MDBD – 2566-2025-1  
47. Kontaktgespräch  
Ständiger Arbeitskreis Bauordnung;  
Protokoll

Wien, 5. März 2025

### **Themen für das 47. Kontaktgespräch MD-BD und Immobilientreuhänder**

## 7) Bemessung der Gebäudehöhe bei Geländegefälle und Bauplätzen mit mehreren Parzellen

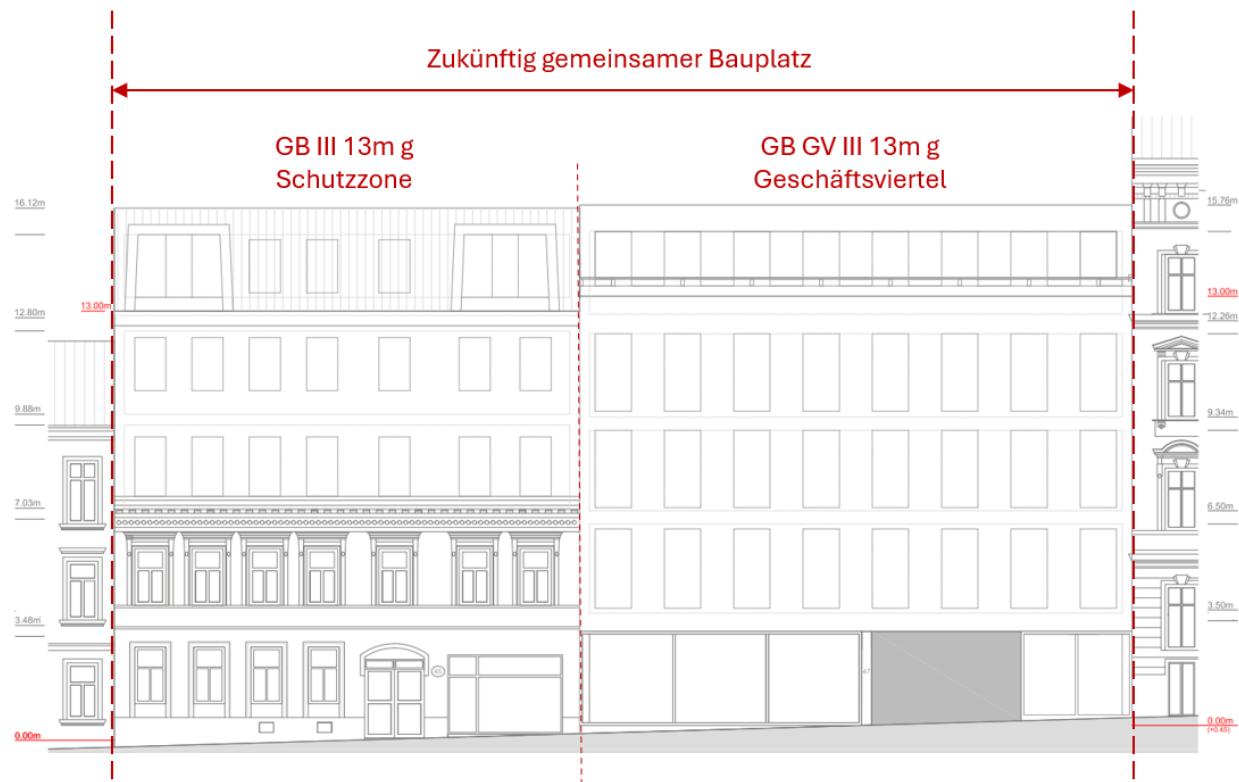
Zwei aneinander angrenzende Parzellen sollen gemeinsam und synergetisch beplant werden. Angestrebt wird dafür die Schaffung eines gemeinsamen Bauplatzes.

Das Gelände weist in der Summe ein Gefälle von ca. 1m auf.

Grundsätzlich gilt gemäß § 81 Abs. 1 BO für Wien der gemittelte Nullpunkt je Parzelle (siehe Skizze). Kann bzw. muss die Mittelung über die gesamte Länge erfolgen, wenn ein gemeinsamer Bauplatz geschaffen wird?

Wie wird für das GV das Niveau des 1.OG ermittelt? Kann auch hier gemittelt werden (je Parzelle bzw. In Summe)?

Die gemittelte Höhe des anschließenden Geländes bzw. der Straße ist relevant für die Bemessung der Gebäudehöhe als auch für zulässige Vor- und Aufbauten von Gebäuden. Daher kann die Mittelung immer für das einzelne funktional und konstruktiv selbstständige Gebäude vorgenommen werden. Laut beiliegender Skizze muss daher nicht über die gesamte Länge gemittelt werden, sondern kann, sofern es sich um Gebäude im vorgenannten Sinn handelt, auch entsprechend der Gebäudefront abschnittsweise erfolgen.

## 9) § 79 BO Abstandsflächen

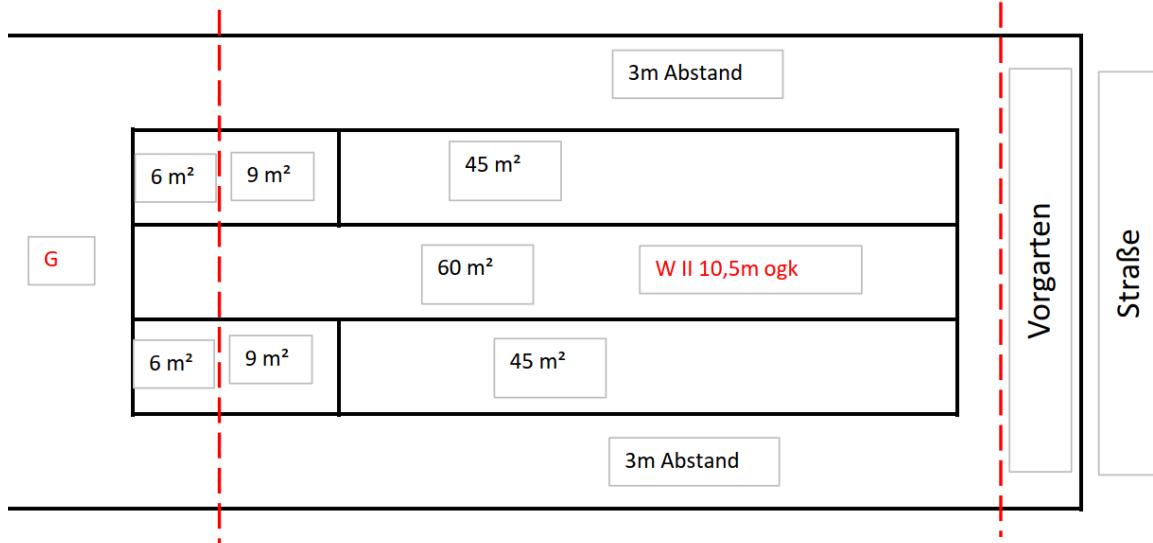
Bei dem Projekt ist die Gebäudehöhe des vor 70 Jahren bewilligten Bestandes 6 Meter und soll nur im Bereich der beiden Flächen, die mit 45m<sup>2</sup> bezeichnet sind, auf die zulässigen 10,5m aufgestockt werden. Können die Flächen mit 6m<sup>2</sup> und 9m<sup>2</sup> mit bestehender GH so bestehen bleiben (Drittelp-

Bebauung der gesamten Liegenschaft wird deutlich eingehalten) oder muss etwas abgebrochen werden, um den neuen Wohnraum aufzustocken zu können?

Im Bereich der 45m<sup>2</sup> Verbauung in den beiden seitlichen Abstandsflächen kann die laut Flächenwidmungs- und Bebauungsplan zulässige Gebäudehöhe von 10,5m in der Bauklasse II durch einen Zubau ausgenutzt werden. Bei den in den Abstandsflächen weiteren bebauten Flächen von 9 m<sup>2</sup> innerhalb des bebaubaren Grundstückteils als auch beim verbauten Bereich, der mit jeweils 6 m<sup>2</sup> die fest gesetzte Baufluchtlinie überschreitet, kann nur mehr Art. V Abs.6 BO (Erhöhung der konsentrierten Dachneigung bis 45°) angewendet werden. Eine Verringerung der konsensgemäßen vorhandenen bebauten Fläche ist für die Vornahme der in Rede stehenden Zubauten nicht erforderlich.
